### Stellungnahme zum Umbau Hbf Nord

## Stellungnahme des Fahrgastbeirates zum Projekt "Hauptbahnhof Nord"

# mobinetz HD – Hbf Nord – VCD Stellungnahme

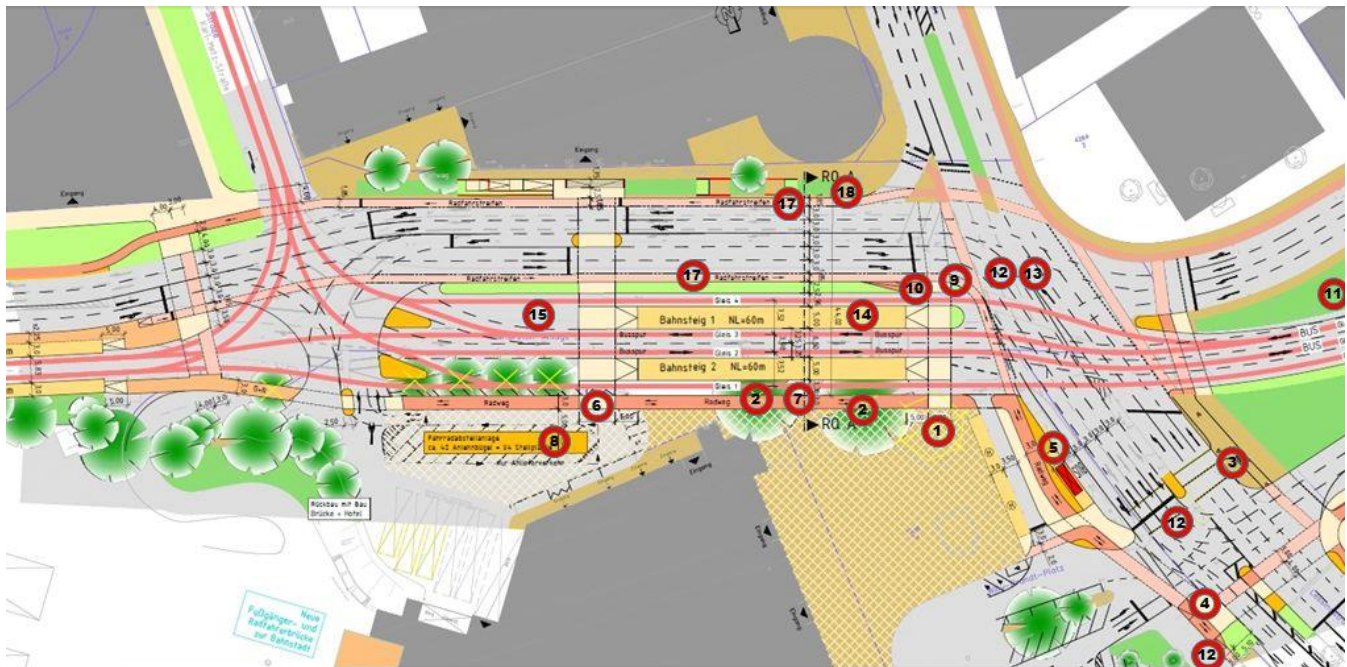
1. Planung realisiert sehr groß dimensionierten Verkehrsknoten ohne Rücksicht auf gestalterische Anforderung an Stadteingang
2. Umgestaltung des östlichen Hbf-Vorplatzes ist erforderlich, doch kein Konzept genannt
3. Verkehrsführung nicht selbsterklärend

1. Pavillon Tourist-Information ist abzureißen
2. Große Platanen müssen gefällt werden
3. Fußgängerquerung entfällt
4. Fußgängerquerung endet im Niemandsland
5. Bushaltestelle wird verschoben (für 4. Spur)

6. 2-Richtungs-Radfahrstreifen direkt vor Fußgängerquerung schafft neue Konflikte
7. 2-Richtungs-Radspur verhindert Hausbahnsteig
8. Abstellanlage zu nah an Querung
9. Umwegige Führung macht Radspur unattraktiv

10. Aufstellfläche für indirektes Abbiegen zu klein

11. Busquerung unterbricht Weg in Grünanlage
12. Gebrochenes Abbiegen (rechts-links) kostet sehr viel Freigabezeit in Hauptstrom N<>S
13. Linksabbieger blockieren Gleise noch mehr
14. Haltestellenbreite mit 5 m knapp bemessen
15. Reserveflächen sollten Grünflächen werden

16. Keine Lösung für beengte Fernbushaltestellen geplant
17. Radfahrstreifen zu schmal für Überholung
18. Kein oben liegender Fußweg mehr
